Добавление 128 — Правила № 129 ООН

Пересмотр 3 — Поправка 5

Дополнение 6 к поправкам серии 02 — Дата вступления в силу: 3 января 2021 года

Единообразные предписания, касающиеся официального утверждения усовершенствованных детских удерживающих систем, используемых на борту автотранспортных средств (УДУС)

Детали брюшной полости

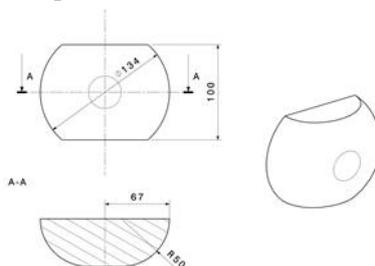
Приложение 18 изменить следующим образом:

<i>Применимо ко всем УДУС</i>	<i>Дополнительные внутренние размеры для УДУС с системами противоударного экрана</i>
...	...
